Incremento di capacità di rigassificazione (DL 17 Maggio 2022, n. 50) FSRU Piombino e Collegamento alla Rete Nazionale Gasdotti

Valutazione Ambientale relativa alle Ottimizzazioni di Progetto dell'Impianto di Correzione dell'Indice di Wobbe

00	Emissione per Permessi	F. Montani	L. Volpi	M. Compagnino	Aprile 2023
Rev.	Descrizione	Elaborato	Verificato	Approvato Autorizzato	Data

Figura 3-1: Lay-out di impianto in progetto (in blu l'impianto di Correzione indice di Wobbe nella nuova configurazione)

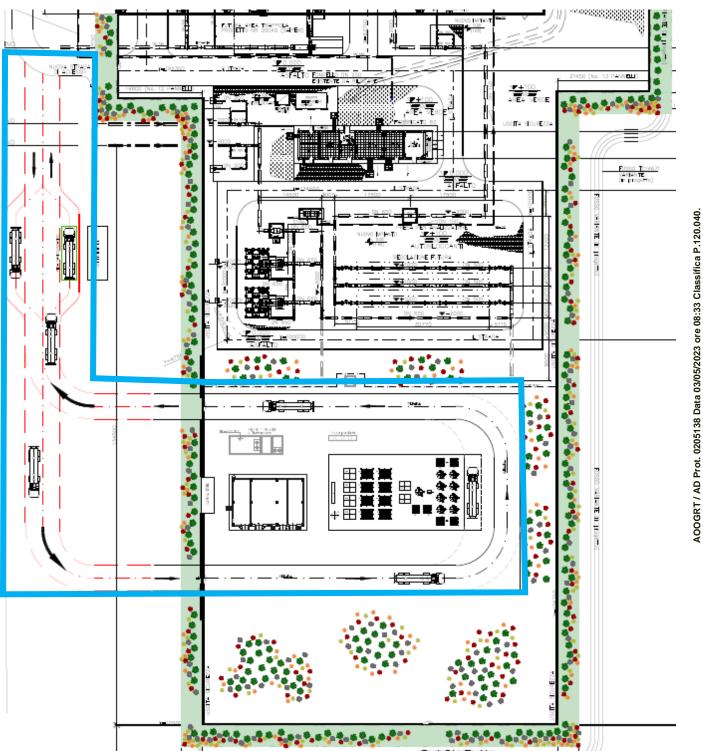
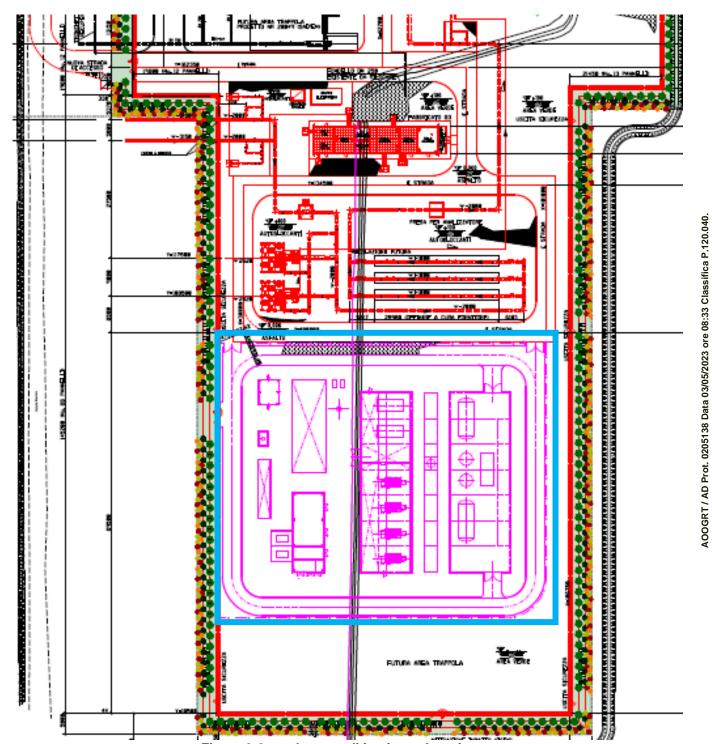
L'impianto di correzione dell'indice di Wobbe, nella nuova configurazione progettuale, occuperà le medesime aree individuate nell'ambito della soluzione autorizzata con l'Ordinanza commissariale n. 140 del 25 Ottobre 2022. Le modifiche riguardano prevalentemente l'assetto impiantistico, che è stato semplificato, nonché la realizzazione di una piazzola di fronte all'ingresso dell'impianto, come illustrato di seguito.

Il nuovo impianto prevede uno stoccaggio di azoto liquido composto da 9-12 serbatoi criogenici di capacità media di circa 50.000 litri ciascuno, un sistema di pompaggio dell'azoto liquido, che consente l'innalzamento della pressione dell'azoto liquido ed il suo trasferimento verso le apparecchiature di vaporizzazione, ed un sistema di vaporizzazione ad aria forzata.

Le precedenti Figura 3-1 e Figura 3-2 mostrano i layout nelle due configurazioni (di progetto e autorizzato) da cui si evince l'impronta dell'Impianto IW proposta rispetto a quella autorizzata con l'Ordinanza Commissariale (Rif. n. 140 del 25 Ottobre 2022).

- una riduzione complessiva dell'area interessata dall'impianto (da circa 5.300 m² a circa 3.400 m²);
- una riduzione delle aree impermeabilizzate all'interno dell'area dell'impianto;
- una riduzione delle volumetrie in gioco in virtù della rinuncia ai No. 2 edifici adiacenti di lunghezza pari a circa 48 m, larghezza tra i 12 e 14 m e altezza tra gli 8 (edificio contenente il sistema generazione Azoto) e 9,5 m (edificio contente i compressori aria e azoto).

Figura 4-6: Mappa delle Emissioni Sonore Diurne – Nuova Configurazione

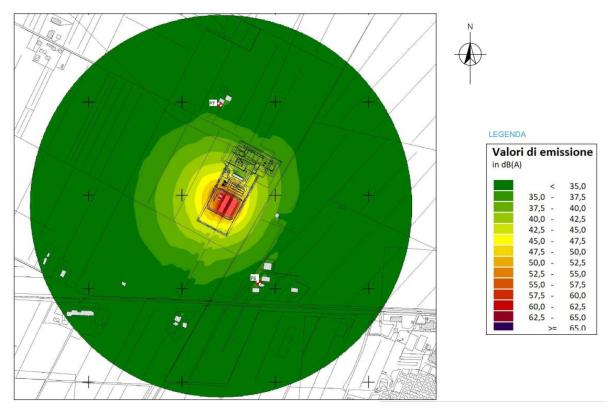
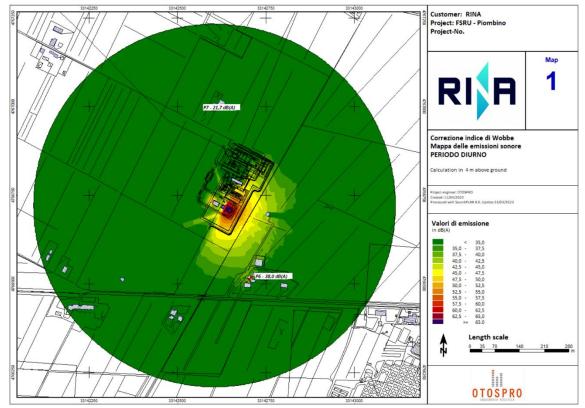
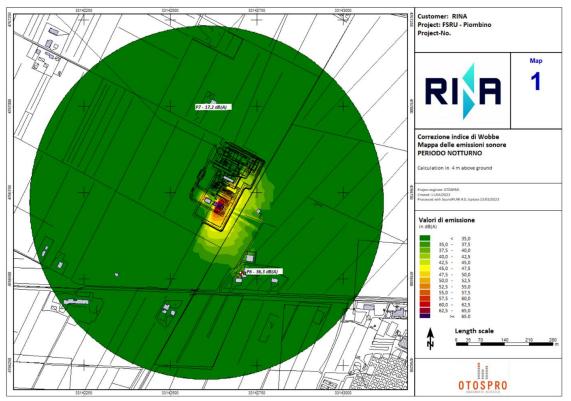
Con riferimento alle emissioni sonore, si evidenzia che la soluzione proposta garantisce il pieno rispetto dei limiti previsti dalla normativa: in particolare, consente di ridurre significativamente le emissioni al Ricettore 7 (da 34,7 dB(A) in periodo diurno/notturno a 21,7 dB(A) in periodo diurno e 17,2 dB(A) in periodo notturno) e di mantenere pressoché inalterati i valori in corrispondenza del Ricettore 6 presso cui si riscontra in periodo notturno un valore di 36,3 dB(A) (da 35 dB(A)) e in periodo diurno di 38 dB(A) (da 35 dB(A)).

Si evidenzia, inoltre, come il maggior contributo del periodo diurno sia dovuto alle emissioni sonore generate in fase di carico dei serbatoi (stimate per circa 15 minuti, per ciascun caricamento). Tale fase sarà prevista unicamente in periodo diurno.

Di seguito si riportano le Mappe delle emissioni sonore nella configurazione autorizzata con l'Ordinanza commissariale (Rif. Ordinanza n. 140 del 25 Ottobre 2022) e nella nuova configurazione proposta.
